Mission régionale d'autorité environnementale

**Avis délibéré sur le projet d'exploitation
d'un entrepôt logistique
à AUGNY (57)
de la société ARGAN**

n°MRAe 2018APGE71

Nom du pétitionnaire :	Société ARGAN
Commune(s) :	AUGNY
Département(s) :	MOSELLE (57)
Objet de la demande :	Permis de construire et demande d'autorisation environnementale d'exploiter un bâtiment logistique
Date de saisine de l'Autorité Environnementale :	19/07/18

Localisation des merlons (orange)

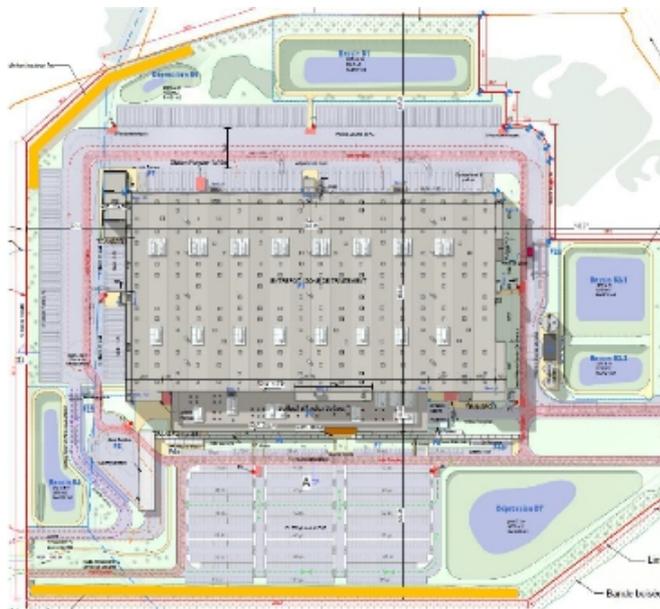
- la mise en place d'un merlon de 2 m de hauteur et 190 m de longueur au Nord Est du site ;
- la mise en place d'un merlon de 2 m de hauteur et 380 m de longueur à l'Ouest du site ;
- la présence de bâtiments fermés ;
- la consigne d'arrêt du moteur des poids-lourds lors des périodes d'attente, de chargement et de déchargement ;
- la vitesse limitée à 15 km/h sur le site ;
- les mesures régulières des niveaux sonores ;

Plan des zones de danger - effets thermiques en cas d'incendie généralisé de l'entrepôt

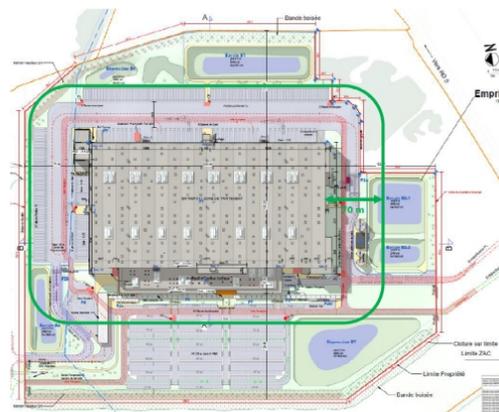
L'Autorité environnementale prend note qu'une tierce expertise a été réalisée par l'INERIS⁹ sur la pertinence du logiciel FLUMILOG pour la modélisation des effets d'un incendie généralisé dans le bâtiment et du système de ventilation retenu pour le désenfumage du bâtiment.

Il ressort qu'aucun effet thermique ne sort du site et que la dispersion atmosphérique des fumées d'incendie n'induirait pas d'effets toxiques à l'extérieur du site.
